「放射性廃棄物処理場における 設計及び工事の計画の認可申請（その9）」

【第4回審査会合】 (案)

令和6年1月18日

国立研究開発法人日本原子力研究開発機構
原子力科学研究所 バックエンド技術部

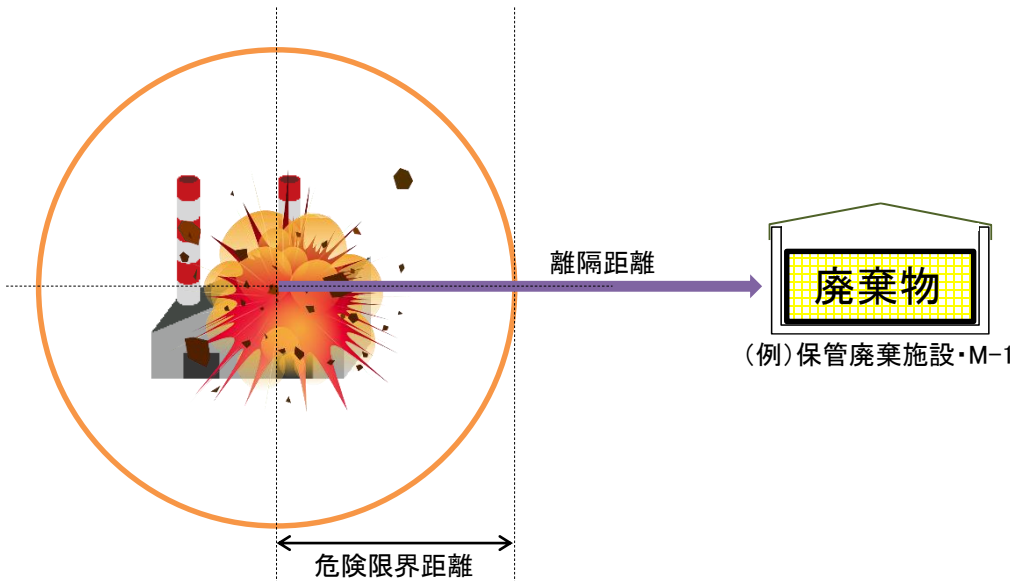
コメントNo. 83、98回答

- 評価対象施設に対する火災（近隣の産業施設等）については、コンクリート外壁の表面温度が、コンクリートの許容温度を下回ること、評価対象施設のうち、保管廃棄施設の鋼製蓋の表面温度が、鉄鋼の許容温度を下回ることから、健全性に影響を及ぼさないことを確認した。**なお、管理区域の境界となる外壁に窓がある施設があるが、離隔距離が十分確保されていることから、熱的影響により安全機能に影響を受けるおそれはない。**
- 評価対象施設に対する爆発については、危険限界距離が離隔距離を下回ることから、健全性に影響を**及ぼさないことを確認した。**

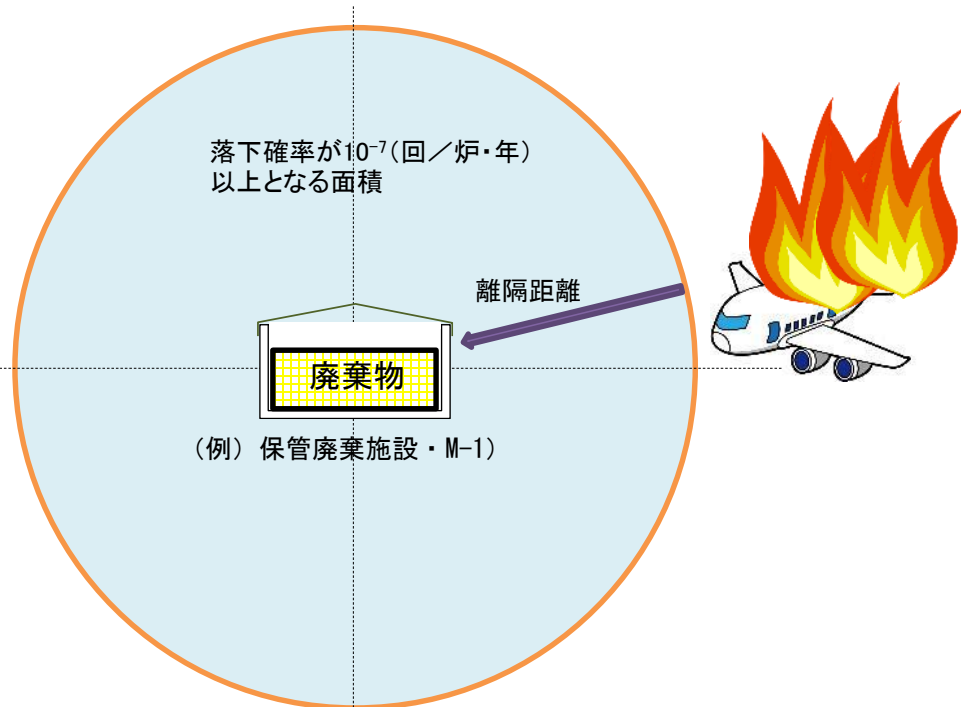
コメントNo. 98回答

- 評価対象施設に対する火災（航空機落下による火災）については、コンクリート外壁の表面温度が、コンクリートの許容温度を下回ること、評価対象施設のうち、保管廃棄施設の鋼製蓋の表面温度が、鉄鋼の許容温度を下回ることから、健全性に影響を及ぼさないことを確認した。
- 評価対象施設のうち、管理区域との境界に窓がある施設に対する火災については、ガラスの表面温度がガラスの最高使用温度を下回ることから、健全性に影響を及ぼさないことを確認した。

第2廃棄物処理棟 避雷針設置場所及び避雷設備概略図

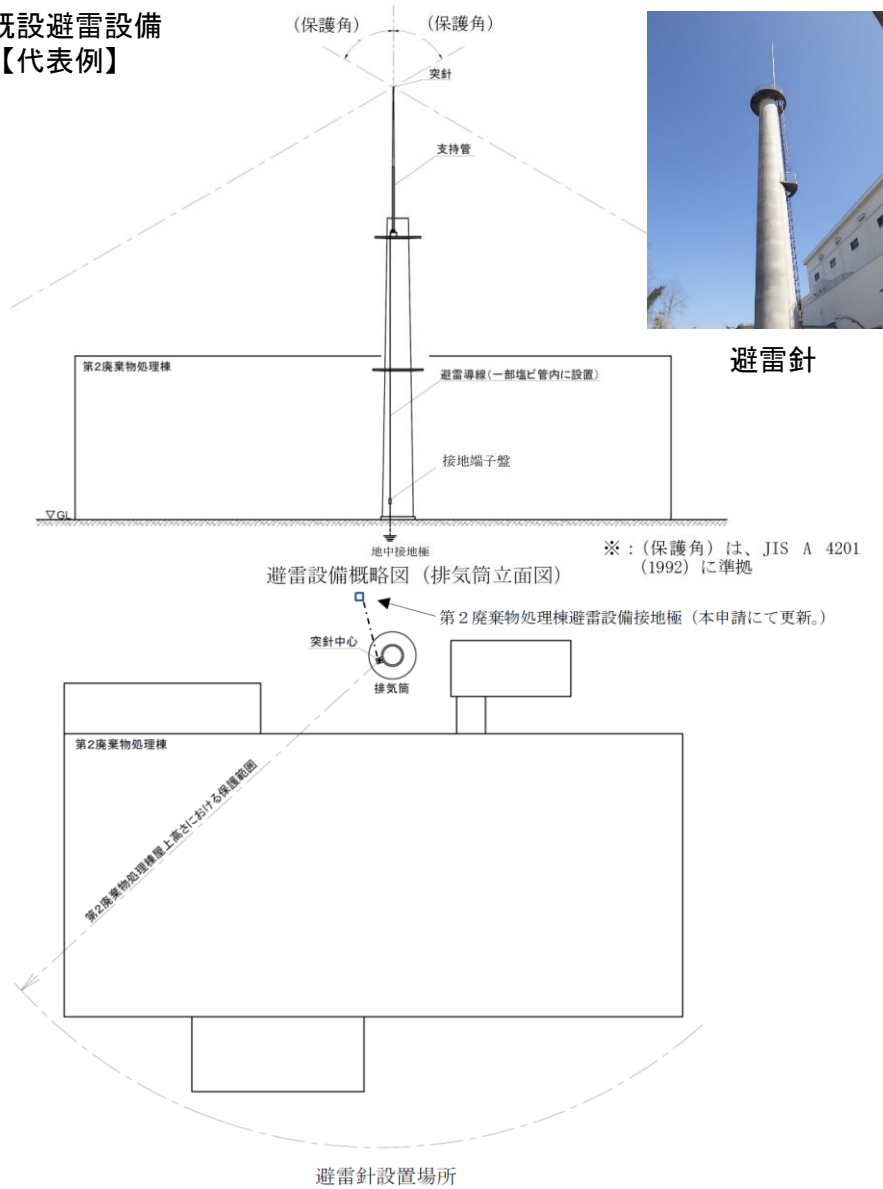
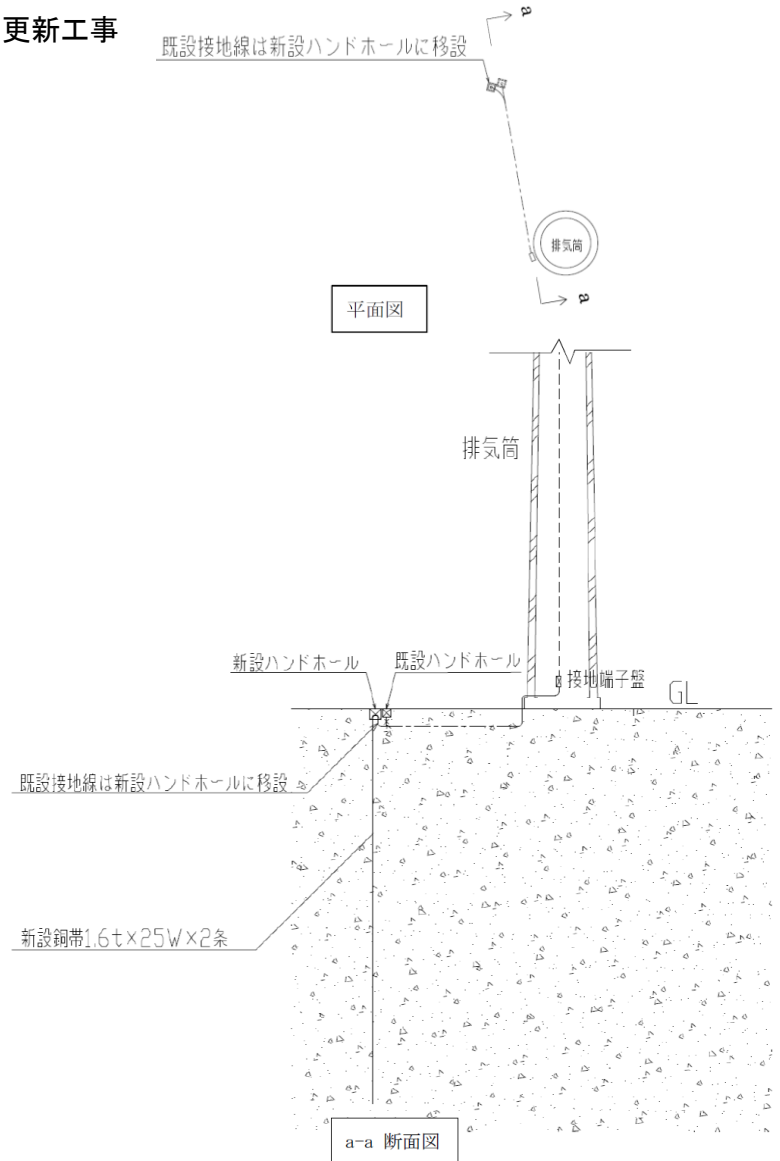
コメントNo. 92回答

建築基準法に従い、高さ20mを超える施設(第1廃棄物処理棟、第2廃棄物処理棟、解体分別保管棟及び減容処理棟)に避雷設備を設置

※²：第2廃棄物処理棟の接地極については、更新工事を実施する。

減容処理棟アンモニアガス供給設備配置図

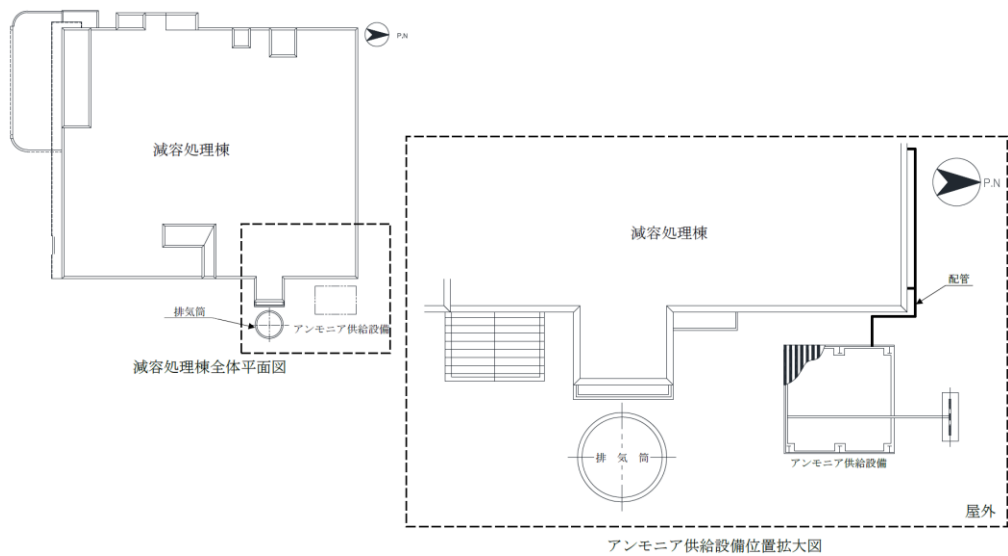
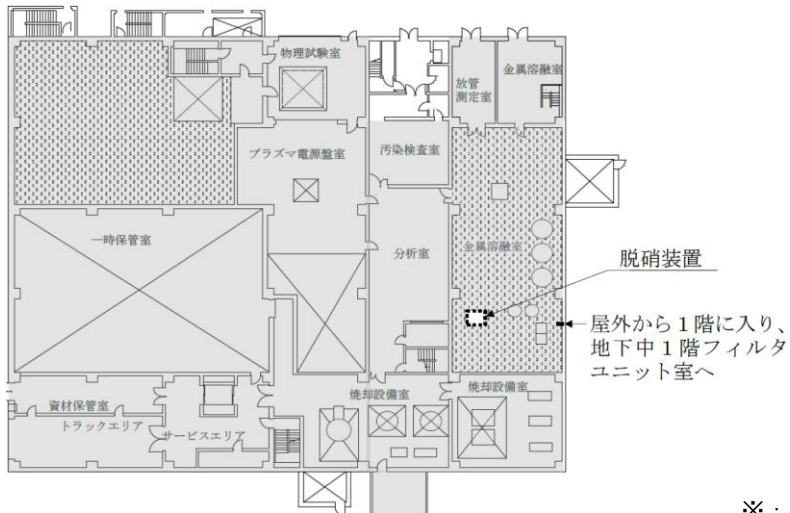
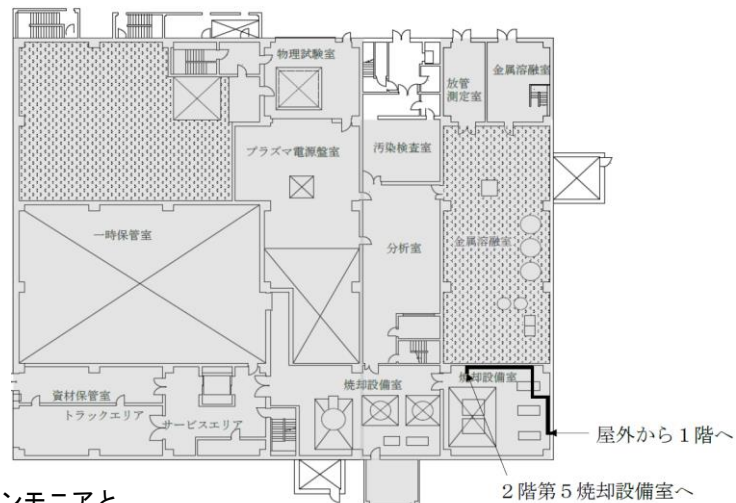
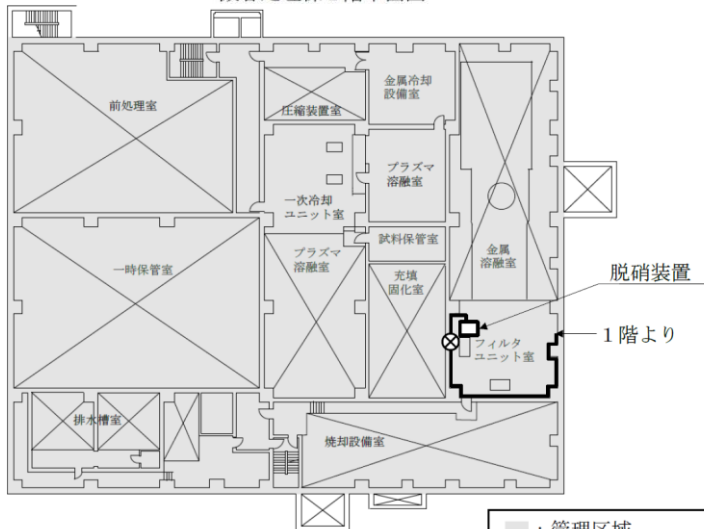
コメントNo. 99回答

- 有毒ガスを使用する機器は、以下の仕様に示すとおり、漏えいし難い構造とする。
- 有毒ガスを使用する室には、万が一の漏えいに備え、以下の仕様に示すとおり、ガス漏れ検知器を配置する。なお、有毒ガスを使用する室を含む建家は、処理運転中は常時換気しており、漏えいしたガスは室内雰囲気希釈され排気されるため、爆発等のリスクはなく、安全機能への影響はない。
- 有毒ガスの供給源は、減容処理棟の屋外に設置し、高圧ガス保安法に基づき管理する。なお、屋外でアンモニアガスが漏えいした場合、屋外環境に拡散されるため、爆発等のリスクはなく、安全機能への影響はない。
